**Concorso n. 22106 - Stabile E4008 RISTRUTTURAZIONE PRETORIO BELLINZONA  
Opere da Capomastro**

in riferimento al concorso in oggetto vi elenchiamo le risposte alle domande/richieste pervenute nei termini di gara e precisamente:

- Allegato ai documenti d'appalto del 16.06.2016/rev. 23.03.2022

# Cornice per elementi 1:10

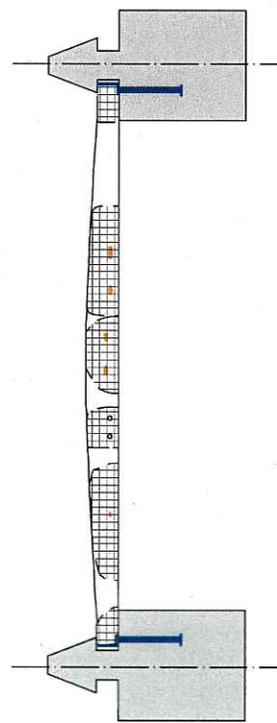
*"Per l'acciaio d'armatura relativo alle strutture facciavista è previsto l'impiego di legacci in acciaio inossidabile.*

*Per quantificare il supplemento è possibile sapere quanti kg di acciaio sono da legare con i legacci in inox?"*

*I legacci in inox sono difficilmente reperibili oggigiorno. E' possibile sostituirli con quelli zincati?"*

Si stima un quantitativo di acciaio d'armatura pari a ca. 150'000 kg (ordine di grandezza) da legare con legacci in inox. In linea di massima vengono accettati anche legacci zincati, a

condizione che l'impresa rimane responsabile del posizionamento degli stessi e della verifica che vengano tutti ripiegati all'interno, prima della chiusura della casseratura e del getto.

**Traduzioni:**  
 Arbeitsgerüst: Ponteggio di lavoro  
 Lehrgerüst: centina  
 Ebene: Livello  
 Etappe: Tappa  
 Vorgefertigte Elemente: Elementi prefabbricati

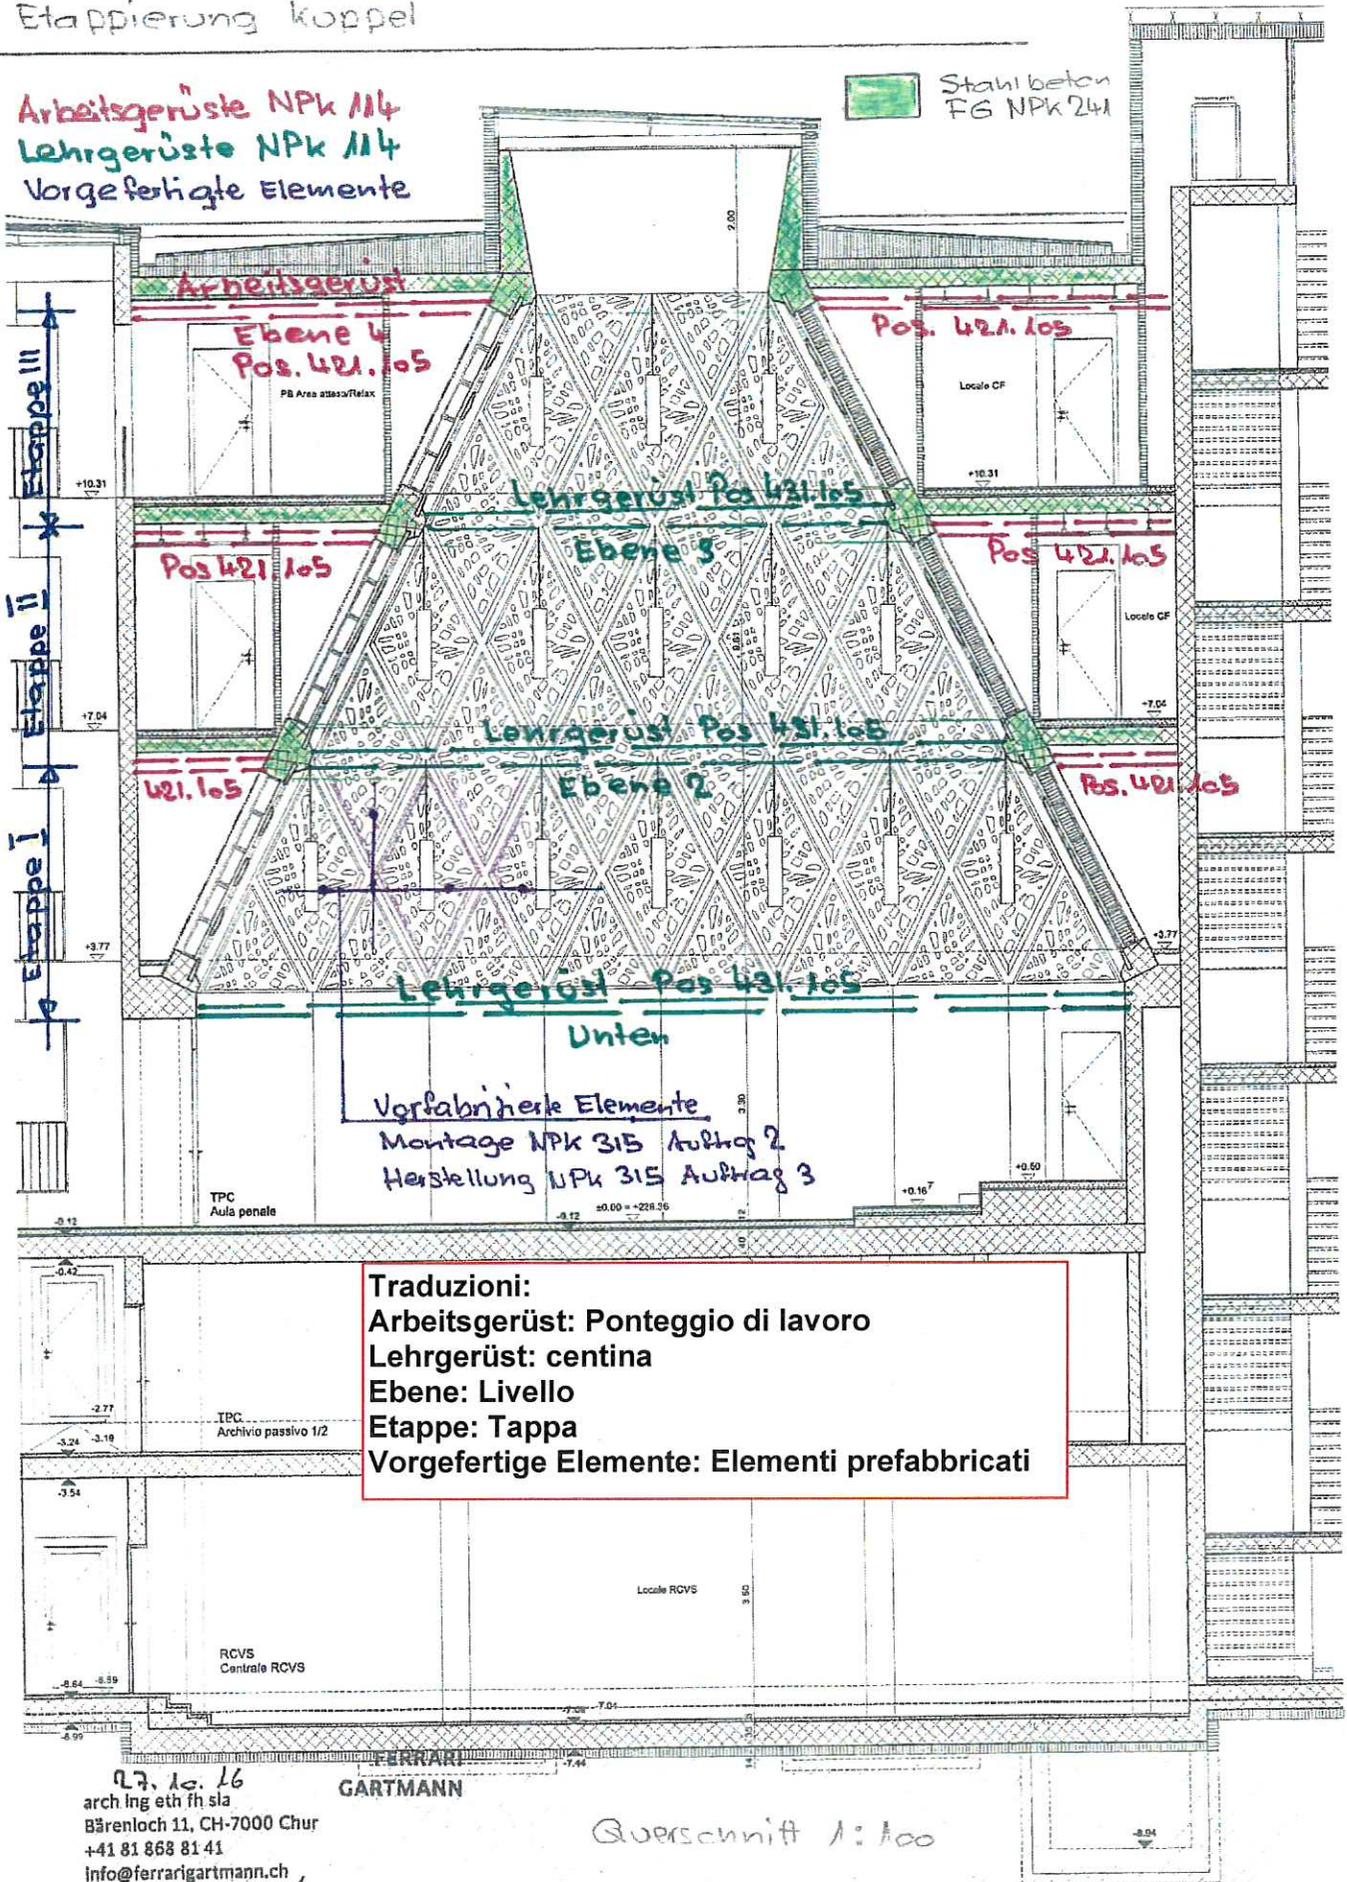
*"Ponteggi di lavoro: CPN 114 - pos. 431.105 (Ponteggio orizzontale classe di carico 5 per lavori all'interno della cupola)*

*- Genere di lavori all'interno della cupola?"*

*"I piani orizzontali sono calcolati ad altezza soletta ogni 3.00 m o ogni 2.00 m in altezza?"*

*"Il fissaggio delle reti anticaduta potrà essere attorno alle travi in CS presenti ad ogni piano?"*

Si tratta della centina interna necessaria per il montaggio degli elementi prefabbricati (ponteggio interno alla cupola). Il quantitativo indicato a capitolato è inteso quale proiezione verticale della centina per ogni lato della cupola (superficie effettiva misurata tenendo conto dell'inclinazione dei 4 lati della cupola = 360m<sup>2</sup>). Il prezzo offerto è inteso quale proiezione verticale.

Vedasi documentazione cupola in allegato.

No, le travi perimetrali vengono gettate successivamente alla posta degli elementi prefabbricati. Il fissaggio delle reti deve avvenire alla centina.
